福岡県建築都市部営繕設備課長

## 新福岡県立美術館新築工事設計図書に関する質疑回答書

## 形鋼棚（ラーメン構造）

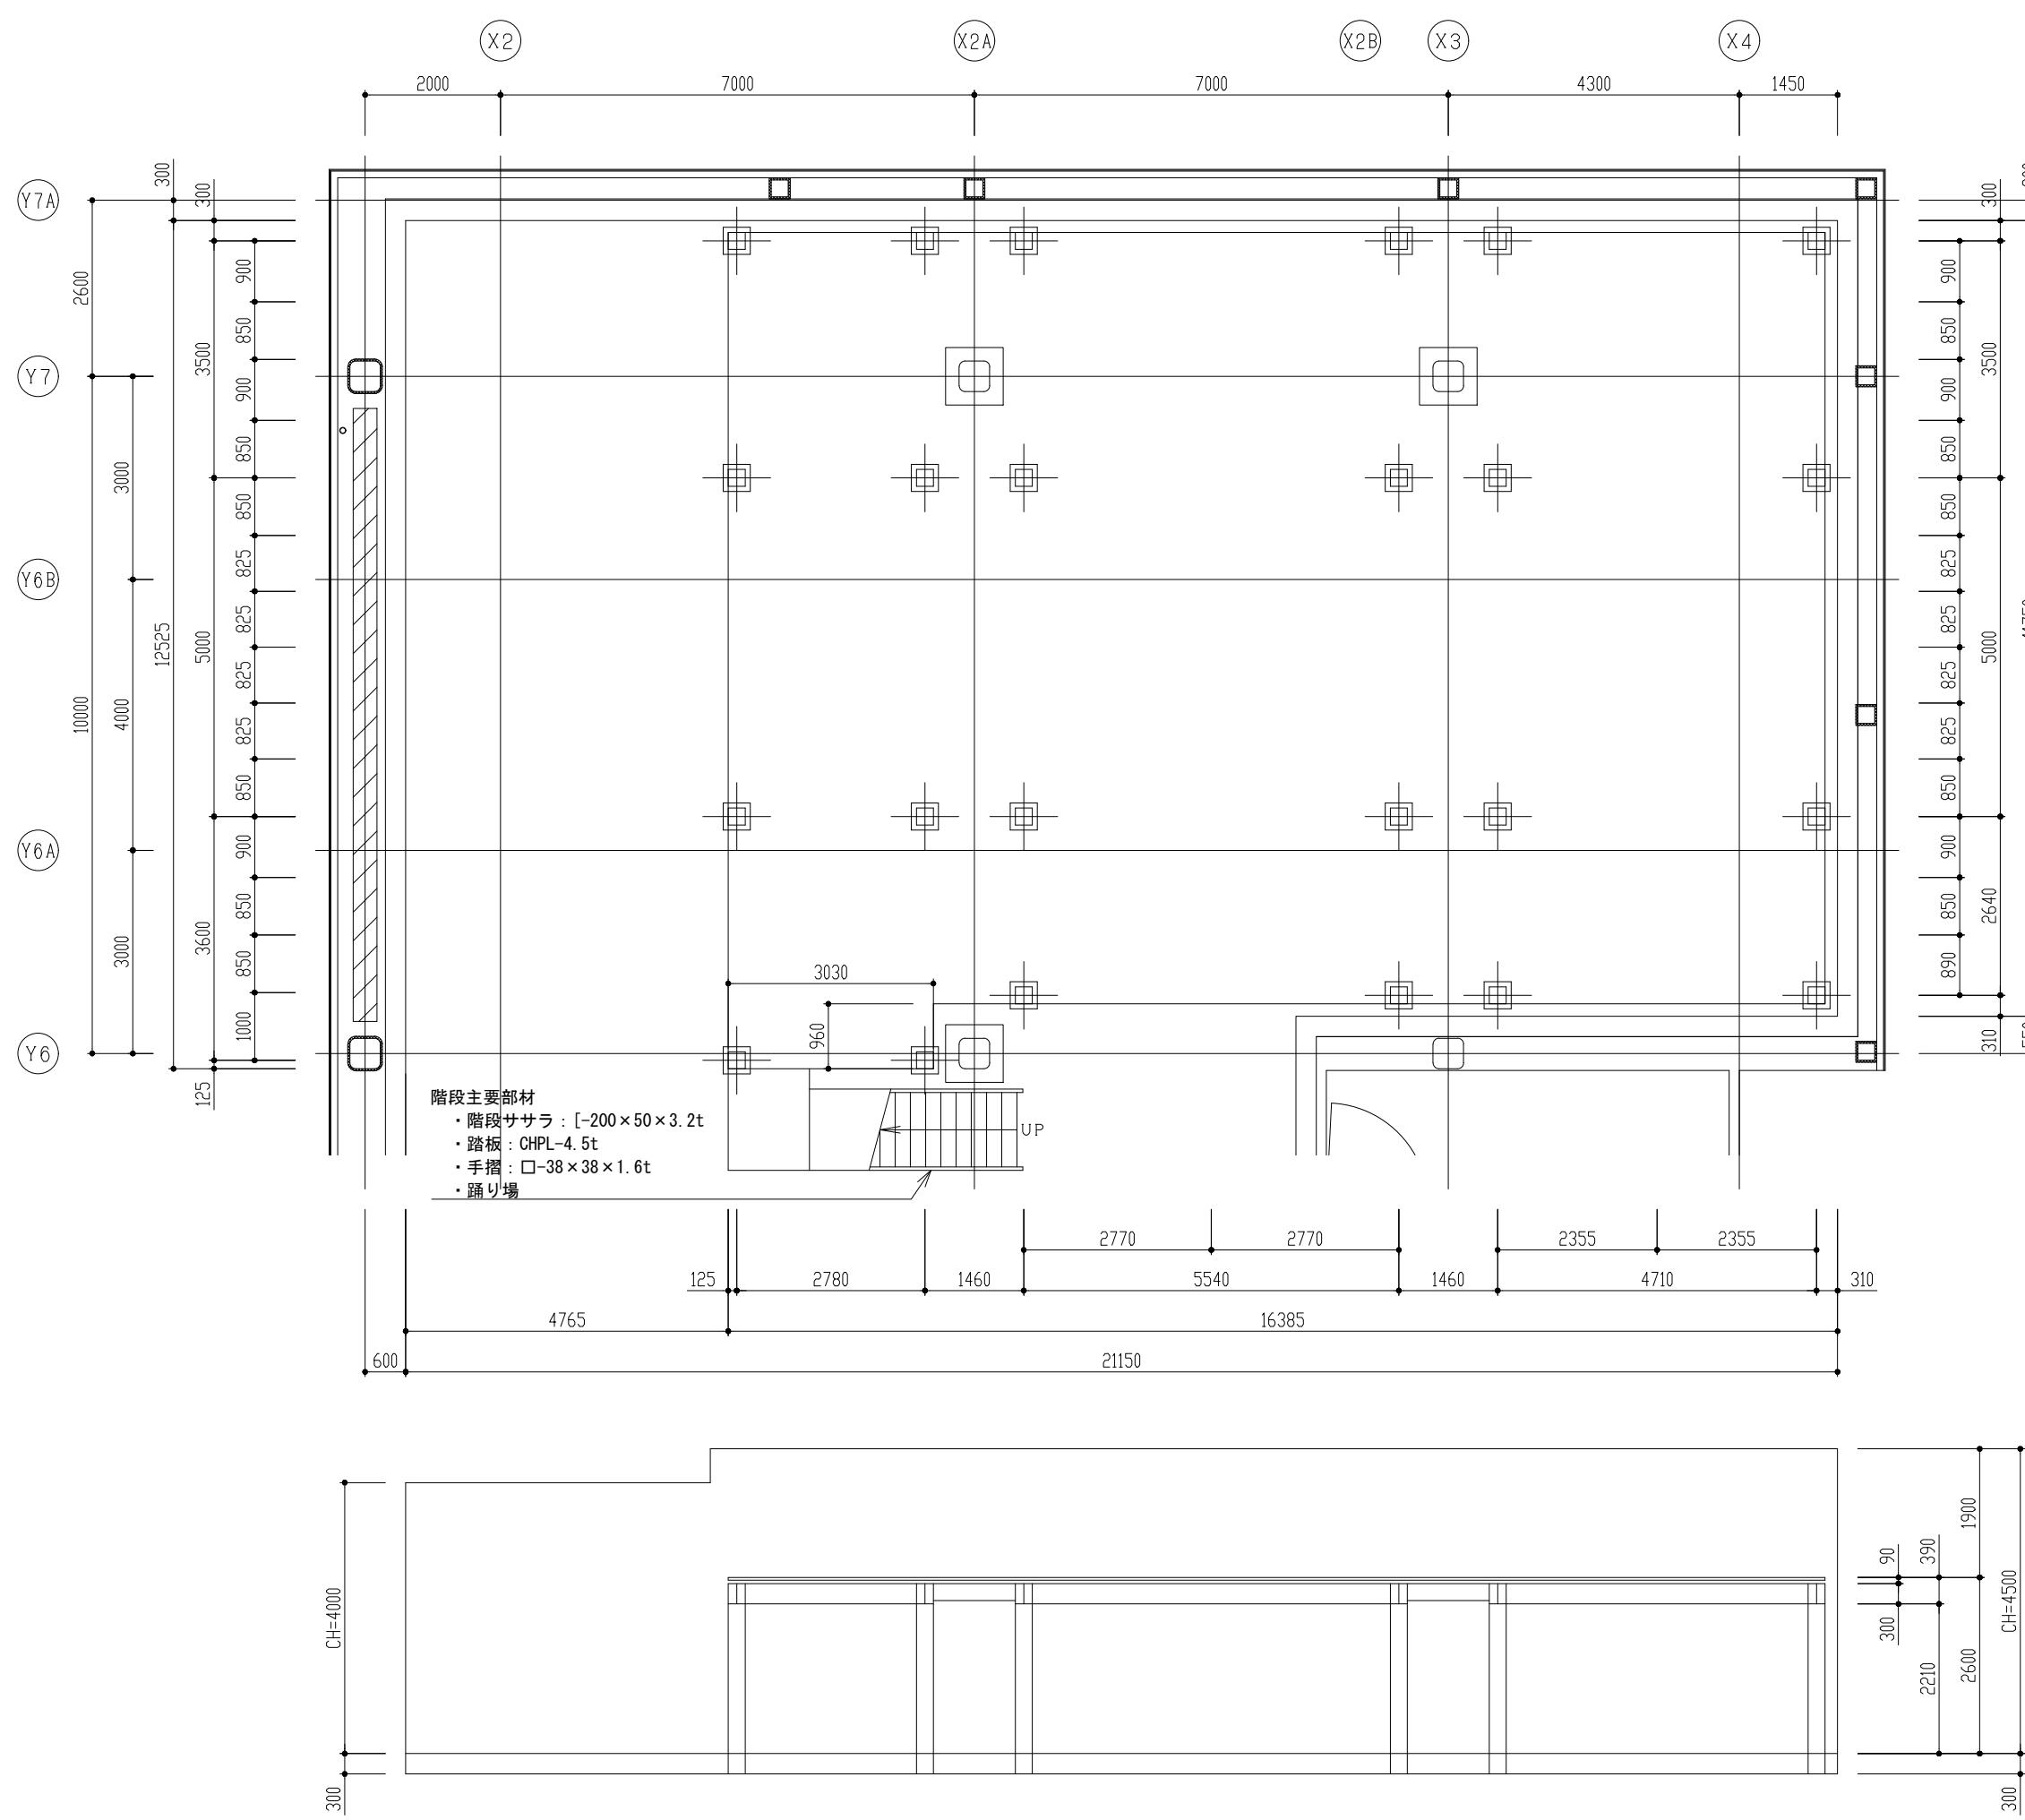
NO	図面番号	質 疑	回 答
1	S-056, A-059	車路において、車路擁壁の各天端レベルが見当たりません。 断面要領よりすべて1FL±0まで必要と考えて宜しいでしょうか。	車路擁壁の天端レベルについては別紙A-059を参照ください。
2	A-011-4~6, 044-4・8・14・19	メザニンにおいて、下記範囲のメザニン範囲の構造下地等が見当たりません。  点線で図示されておりますが、別途工事でない場合は鉄骨下地組の仕様・詳細、スラブ仕様(構造スラブであればテッキ・配筋仕様など)等の詳細図を御指示下さい。  ・2階収納庫① 中二階(2F～中2F X2～X2A/Y6～7A)  ・3階収納庫③ 上層階(3～4F X2～X4/Y2C～Y4)	別紙17-9を参照ください。
3	A-035-1・2	特別詳細図_スチールサッシ(1)(2)において、建具上部鉄骨取合部に建具金物を受けるアングル材が図示されておりますが、宜しいです。  L-90X90X7程度と考えて宜しいでしょうか。  また、取付くサッシは下記範囲と考えて宜しいでしょうか。  ・1F → SW101～103・105～111  ・2F → SW201～205  ・3F → SW301・303

別紙17-9

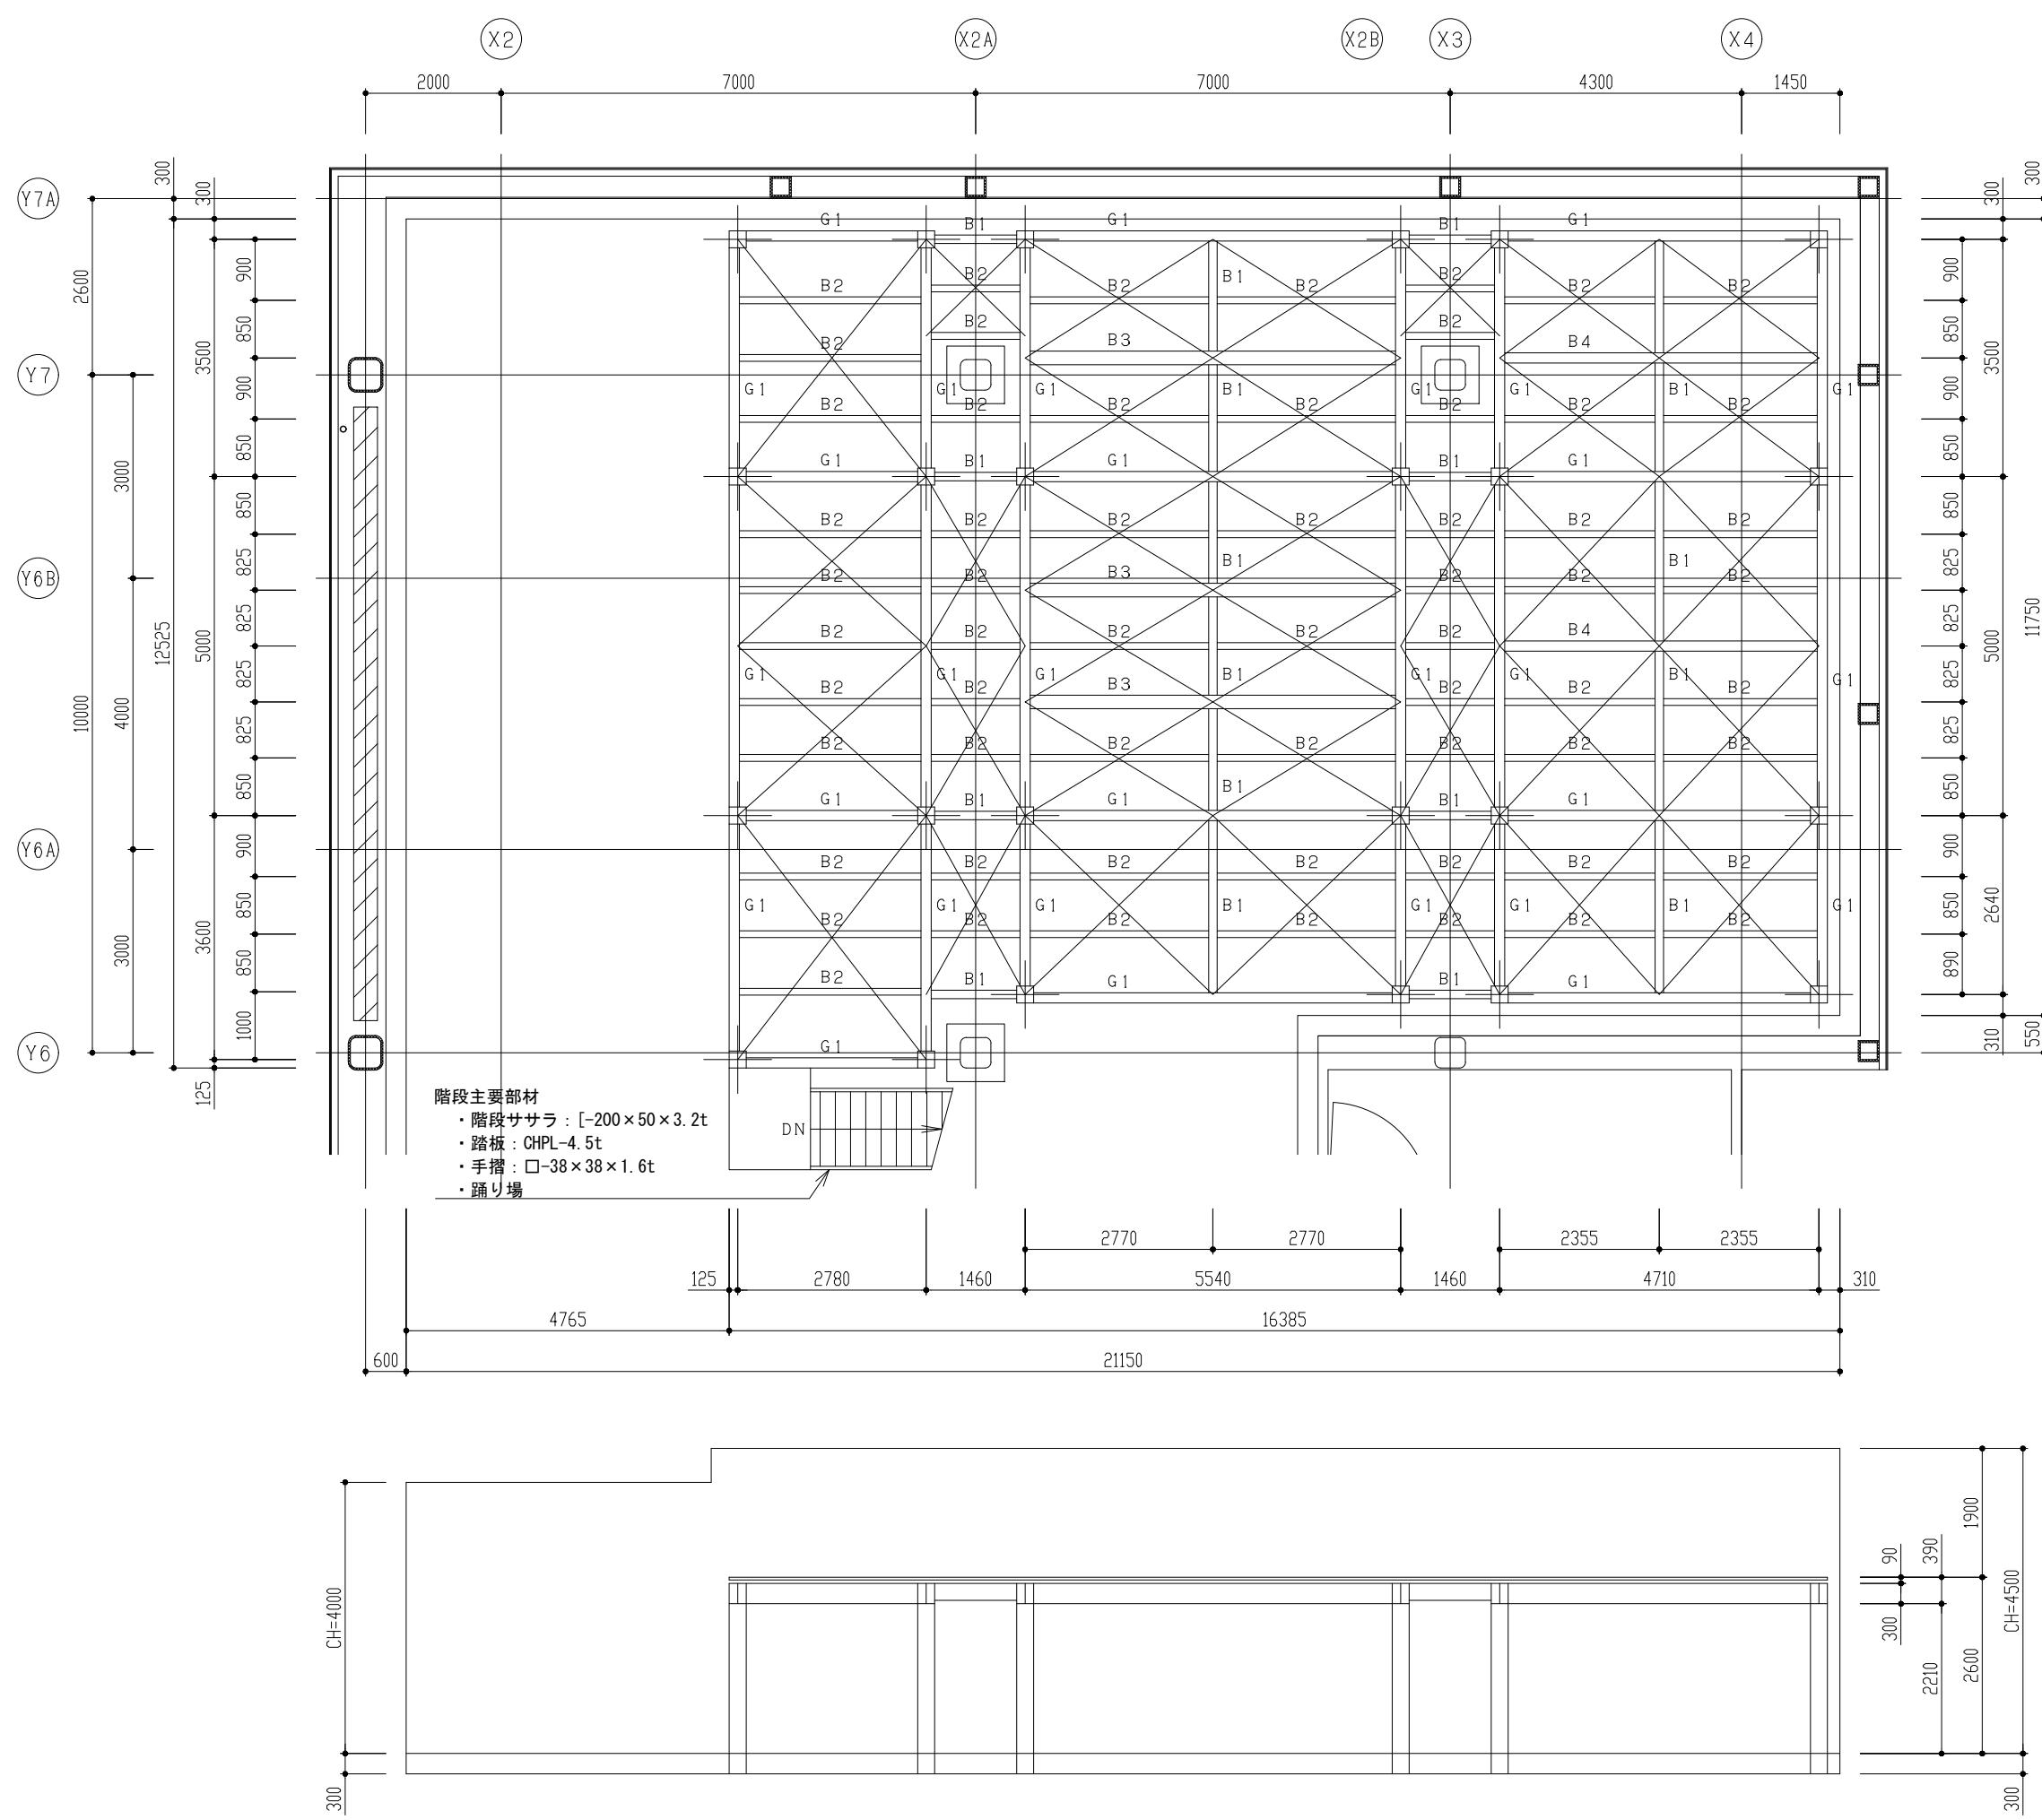
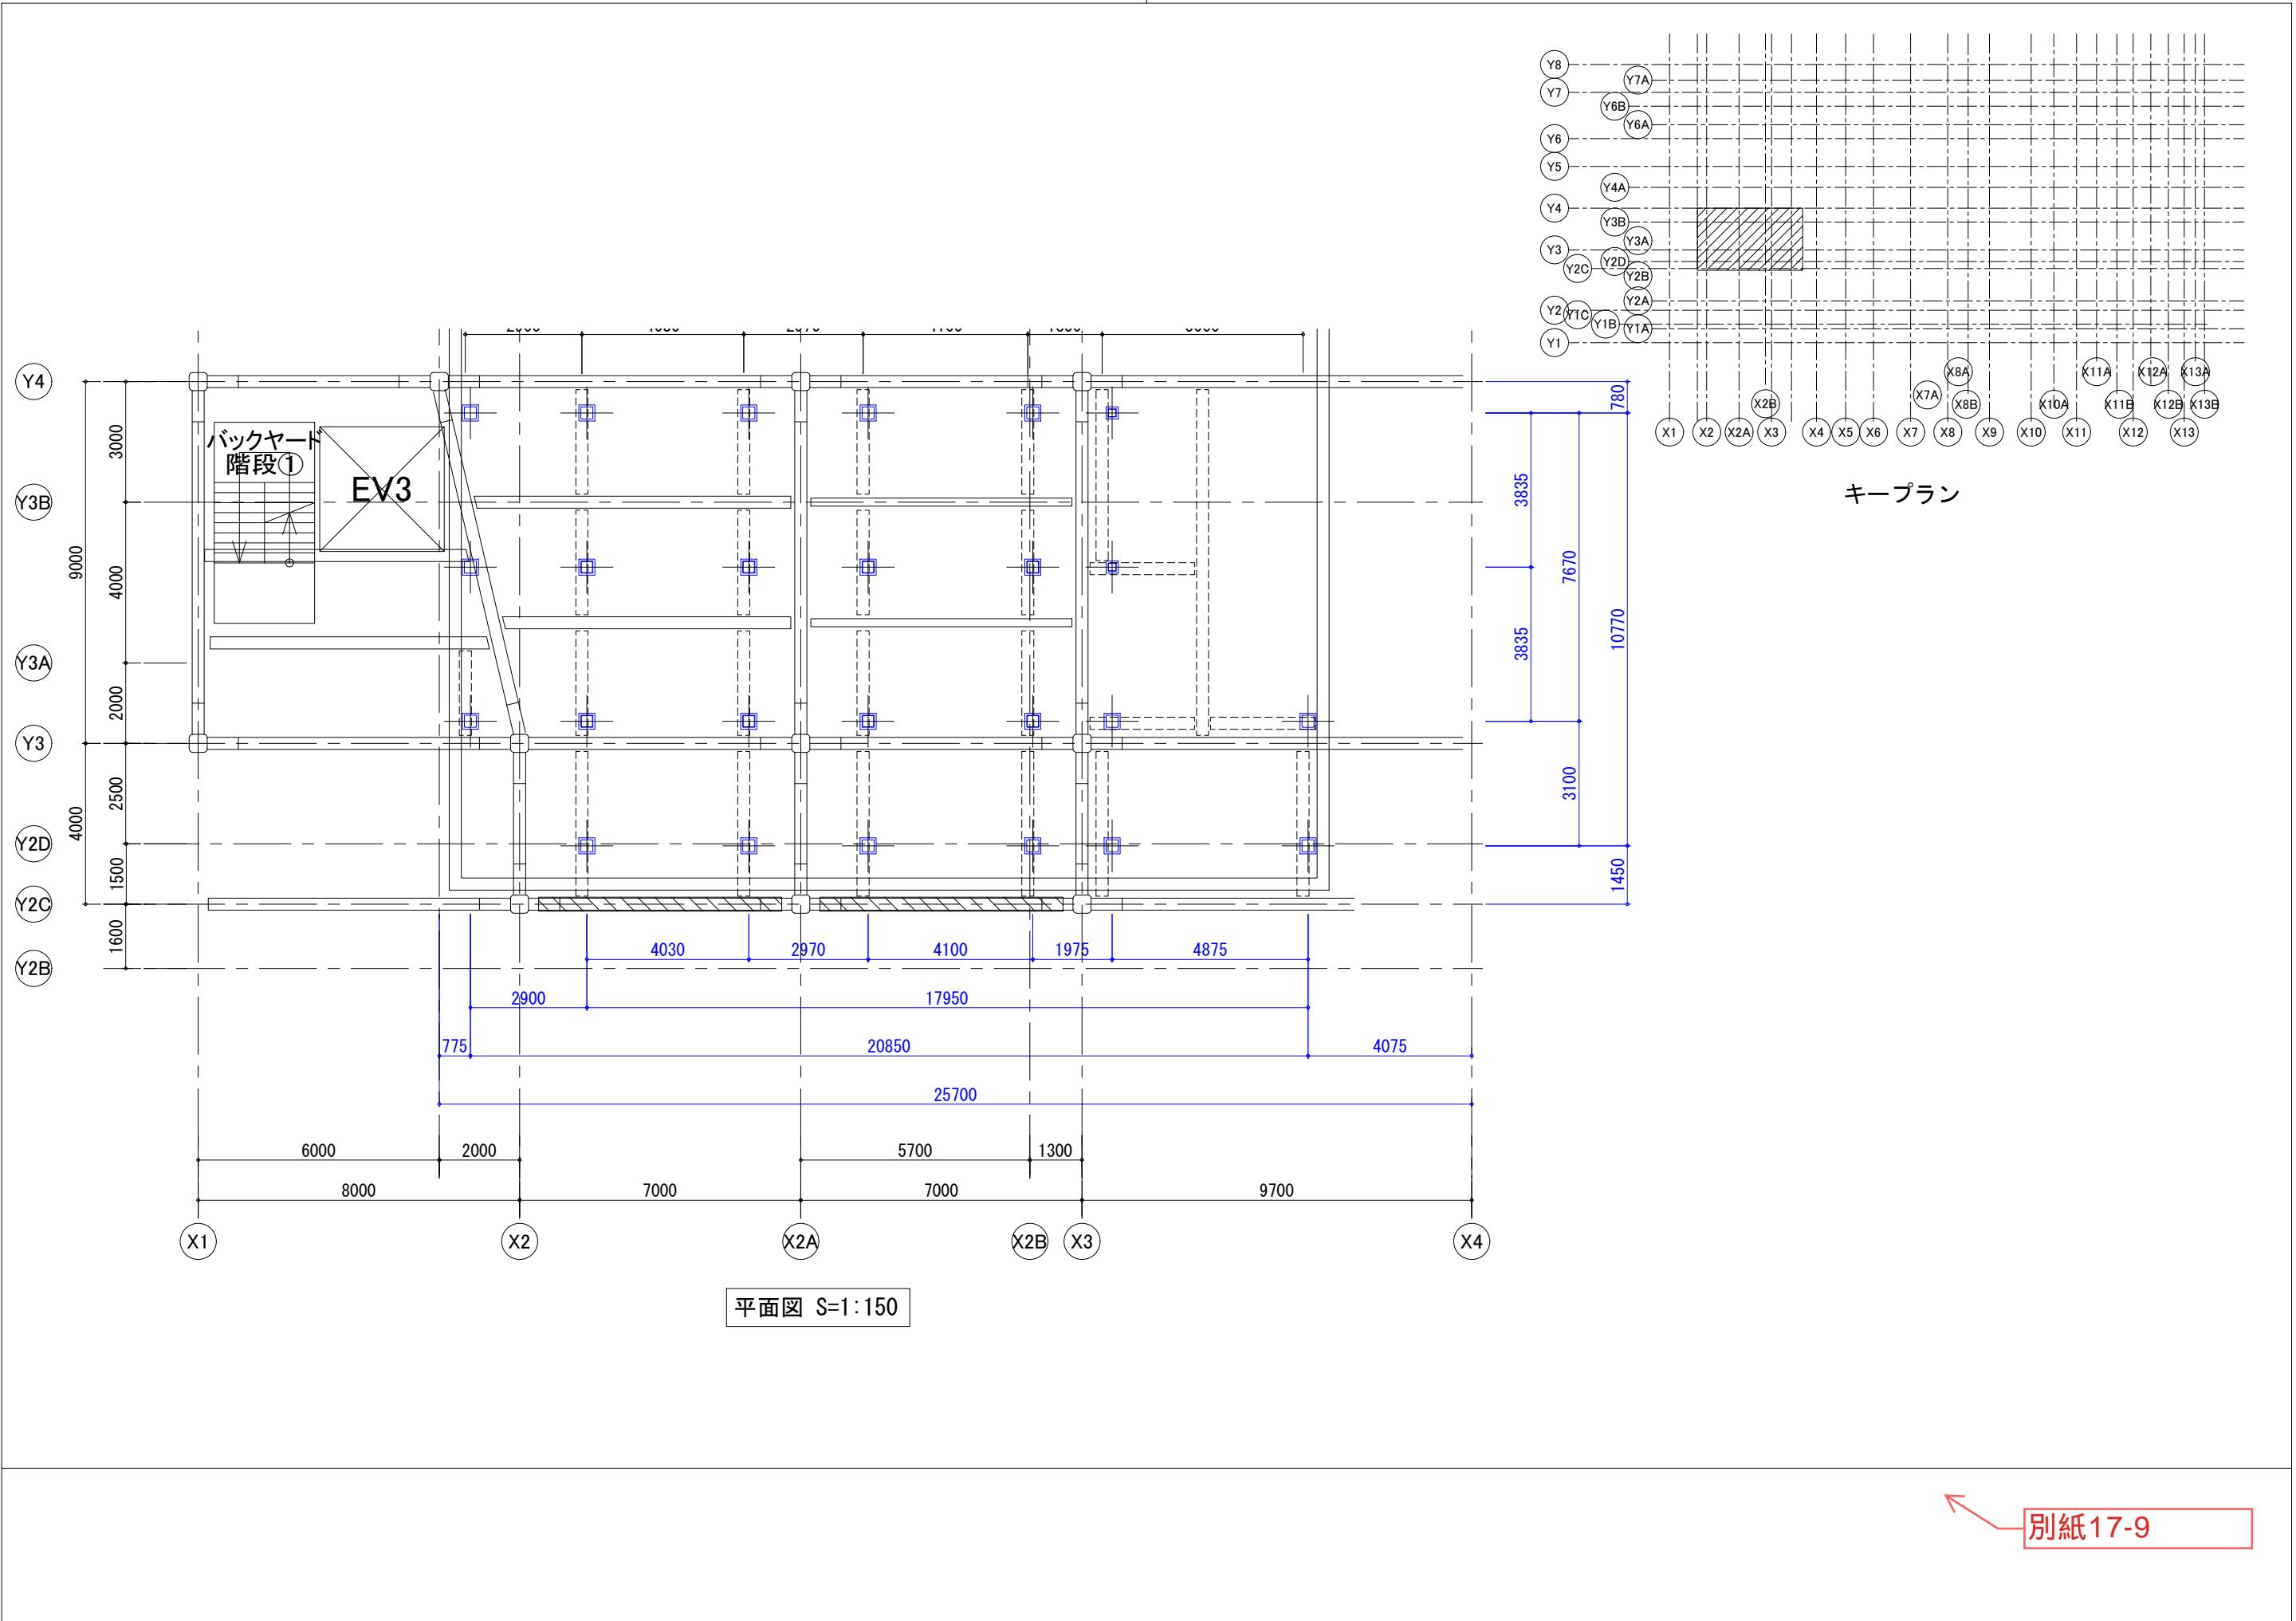
21	A-008-11, 017-77-79, 019-38~40	4階機械室①・②において、階段が御座いますが、踏面蹴込みに表面強化剤2回ホリッショと考えて宜しいでしょうか。 又、階段の側壁及びH=500の立上り部分はコンクリート打放補修程度と考えて宜しいでしょうか。	宜しいです。
22	A-008-11, 018-7	4階吸蔵庫③マサニにおいて、床下地が仕上表で鋼製下地(床荷重1t対応)と記載が御座いますが、納まり等詳細が見受けられません。 鋼製下地(床荷重1t対応)の詳細を御指示下さい。 又、矩計図(7)では床の仕様の記載が御座いますが、点線の図示となっておりスラブ等の図示が御座いませんが、鋼製床下地納まりも御指示下さい。	床荷重500kg/mとします。 別紙17-9を参照ください。
